PREFEITURA MUNICIPAL DE DIVINÓPOLIS

PARECER TÉCNICO nº 21/2020

Requerente: Ministério Público de Minas Gerais - Coordenadoria Regional das Promotorias de Justiça do Meio Ambiente do Alto Rio São Francisco
Referência: PAAF nº MPMG-0223.19.000545-2
Assunto: Projeto urbanístico preliminar.

Figura 3

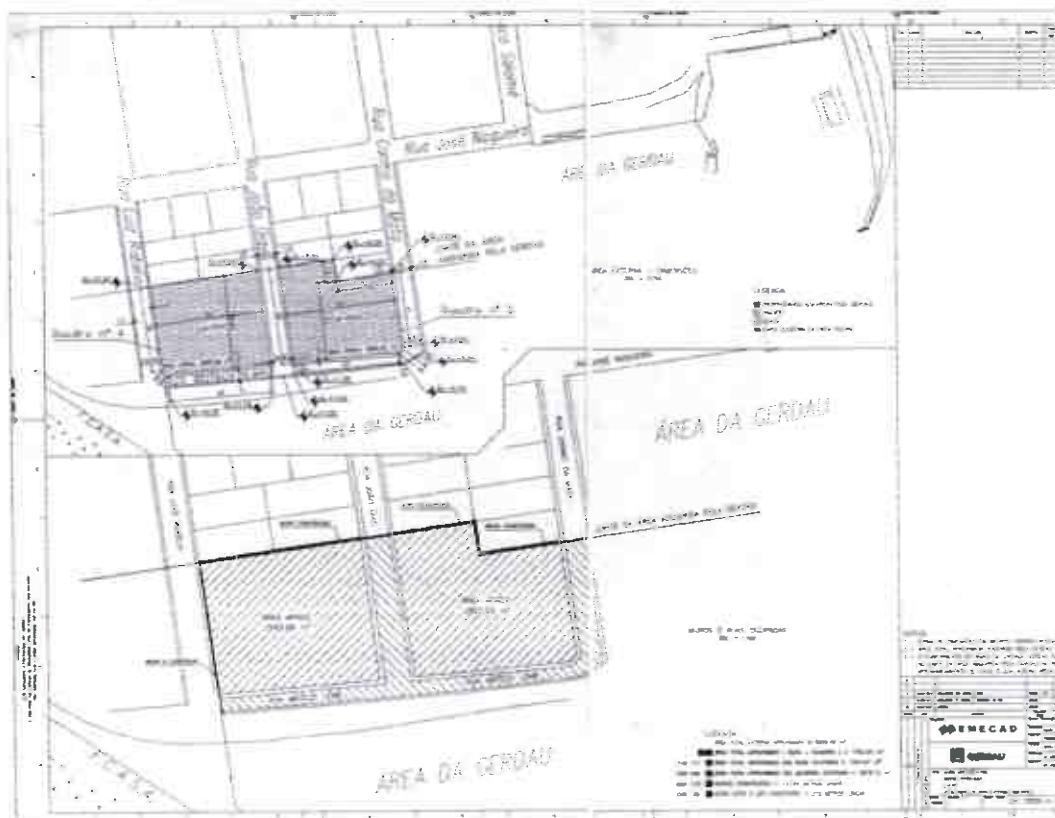
A partir da figura 3, observa-se que não fora adquirido pela Gerdau Aços Longos S/A o lote 6 da quac conformemente estabelecido pela letra "a" da cláusula 5^a do TAC, comprometendo assim a realocação da Mateus Lemes analisado pelo Parecer Técnico 41/2015 - SETTRANS. Dessa forma, a Diretoria de Pol Urbanas (SEPLAM), através do Parecer Técnico 41/2019, considerou que:

- A empresa propõe ceder à Prefeitura uma faixa de 12 metros para relocação da Rua Mateus Leme. Urbanisticamente entendemos ser desnecessária, relocação, tendo em vista que nenhum acesso aos imóveis ficará prejudicado. Rua José Nogueira ficará muito próxima da relocação sugerida aproximadamente 40m;
- Os trechos das Ruas João Dias, Rua Carmo da Mata e Rua Mateus Leme, localizadas no trecho final da via contíguo a gleba da empresa Gerdau, por não há continuidade do sistema viário;
- Tramita nesta Diretoria estudos do Sistema Viário para implantação do I de Mobilidade Urbana, onde há uma previsão de interligação por uma rota da Rua Mercúrio à Rua Mário X Gontijo.

(...) urbanisticamente, a desafetação dos trechos das Ruas João Dias, Rua Carmo da Mata e Rua Mateus Leme não trará maiores prejuízos para a região, s

necessária apenas a implantação de "cul de sac" no final das Ruas Campanha, Rua João Dias e Rua Luiz Rabelo. Solicitamos a esta Gerência de Patrimônio Imobiliário que negocie junto a empresa GERDAU a permuta de áreas com parte da área necessária para viabilizar a implantação da rota (croqui anexo). Quanto aos impactos no trânsito local e da região, a proposta deverá ser analisada pela Secretaria Municipal de Transportes (SETTRANS).
